## 改善箇所説明図

### 不具合の内容

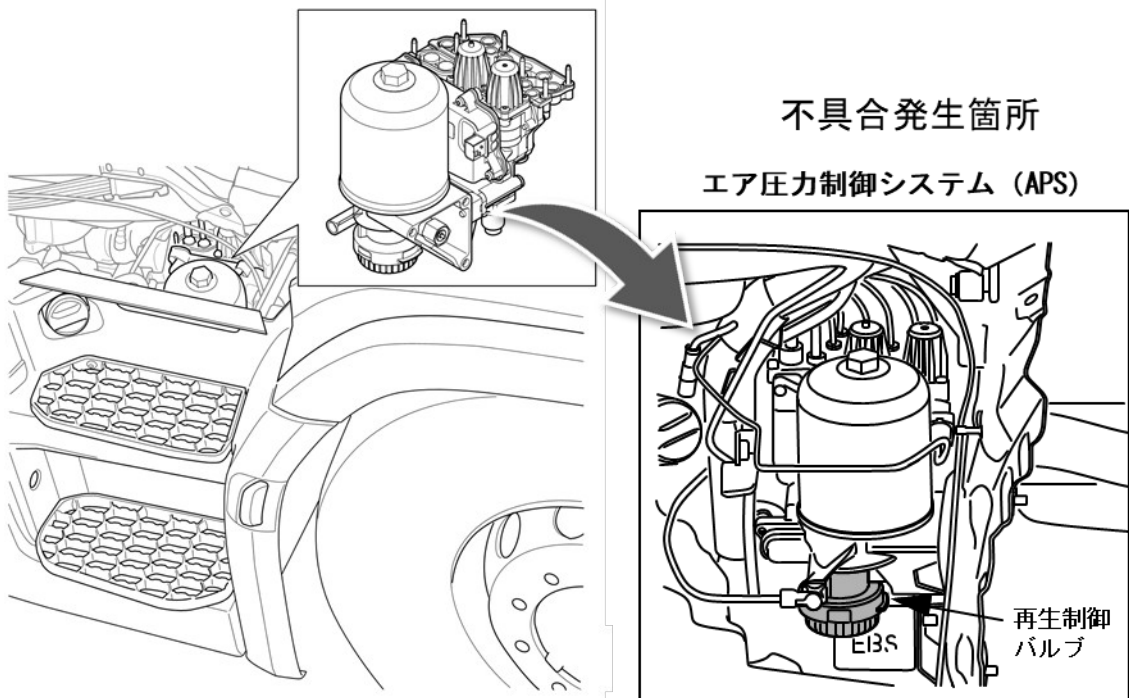
注:  内は改善対象部品を示す

エア圧力制御システム (APS) において、エアドライヤ再生制御バルブの設計が不適切なため、エア圧力の気密が保持できないものがある。そのため、エア漏れが発生し、警告灯が点灯する又は、エンジン始動後にエア圧力が上がらないことでパーキングブレーキが解除できず、走行できなくなるおそれがある。

全車両、エア圧力制御システムのエアドライヤ再生制御バルブを対策品と交換する。

車両ドアの型式プレート付近の認識しやすいスペースに識別ステッカーを貼付する。  
メンテナンスノートに実施作業の記録を記載する。
